OFICIO N° 0650-2022-MINEM/DGAEE

Asunto : Remisión de copia de Resolución Directoral N° 0163-2022-MINEM/DGAEE del 13 de octubre de 2022 emitida por la Dirección General de Asuntos Ambientales de Electricidad

MINISTERIO DE ENERGÍA Y MINAS
Resolución Directoral

Nº 0163-2022-MINEM/DGAAE

Figura 1. Posible estación de muestreo a Sotavento

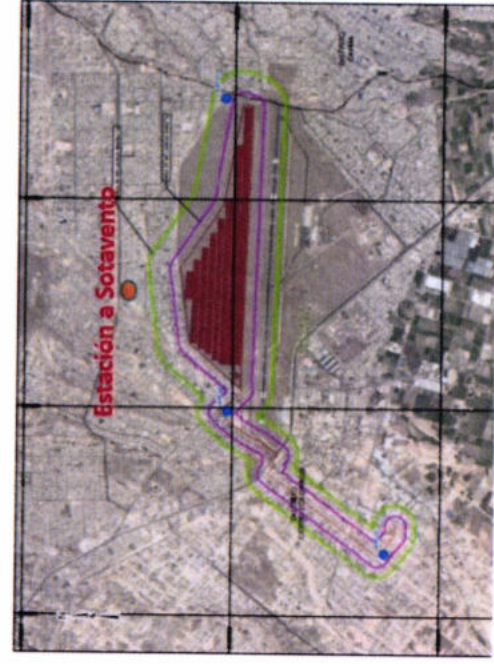
Para la elaboración de la línea base se recomienda realizar un muestreo de calidad de aire a sotavento del área del proyecto, ya que posiblemente sea este el lugar el más afectado por la acumulación de contaminante principalmente durante la etapa de construcción del proyecto.

Tomando como referencia la orientación del Viento según los registros 2006 -2011, de la estación ubicada en Arequipa, en el Aeropuerto "Alfredo Rodríguez Ballón", la cual se encuentra administrada por CORPAC y cuya información podemos tener acceso en la página web: <http://portal2.corpac.gob.pe/app/Meteorologia/TRClimatologicas/Tablas.html> se tiene que la orientación predominante del viento es desde el OESTE, ante lo cual la ubicación determinada de los 3 Puntos seleccionados originalmente para el proyecto, se encuentra con las condiciones de Barlovento y Sotavento, dirección en la cual se encuentran ubicados los puntos AIR - 2 y AIR - 1, respectivamente. Lo cual se puede ver en el gráfico siguiente.

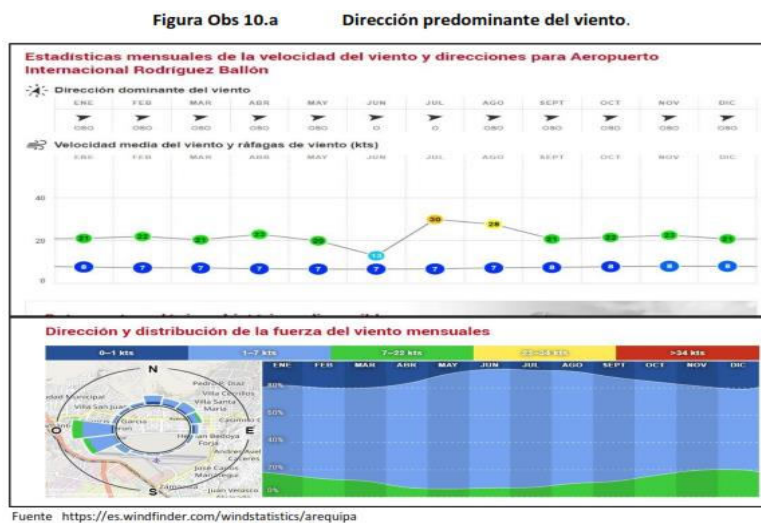
La mayor concentración de vientos se ubica entre 2.10 y 3.60 metros por segundo, según la Escala de Beaufort, se tiene que son brisas muy débiles.

Evaluación: OBSERVACIÓN SUBSANADA. Han complementado lo solicitado.
